**NB SMART CITY PARTICIPAÇÕES LTDA.**

**RESPOSTA AO PARECER TÉCNICO PRÉVIO – 01**

**Estudo de Impacto de Vizinhança - EIV**  
**Loteamento Cidade Administrativa Smart City**  
**New Bank**

Dezembro de 2016

Figura 1. Configuração geral da Avenida de Acesso a ser implantada no loteamento *Cidade Administrativa Smart City New Bank*.

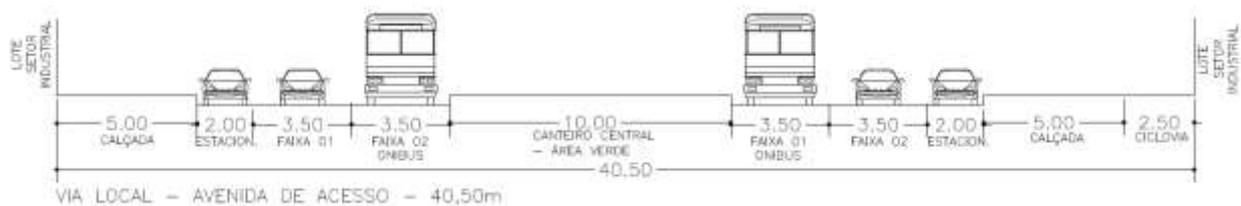
**2. No que se refere ao item 5.1.2.4.1 e demais descrições, solicita que sejam revisadas todas as dimensões das vias e adequadas a Lei 055/08 - anexo VII - perfil das vias, onde as faixas de rolamento devem possuir pelo menos 3,50m de largura (por faixa), e os estacionamentos paralelos a via 2,00m de largura.**

**Resposta:** em atendimento à solicitação expressa por esta Secretaria de Governo, que requisitou a adequação das dimensões das vias em observância ao disposto pelo Anexo VII da Lei Complementar Nº 055/2008, a seguir é apresenta a revisão dos *layouts* das vias que irão compor o projeto arquitetônico do loteamento *Cidade Administrativa Smart City New Bank*:

Interligando o acesso principal do empreendimento às áreas institucionais localizadas na região central do loteamento, esta via apresentará duas faixas de rolamento, com três faixas de circulação cada. As faixas de rolamento serão separadas por um canteiro central, e em ambas as margens haverá passeios públicos e estacionamento. Em uma das extremidades haverá ciclovia.
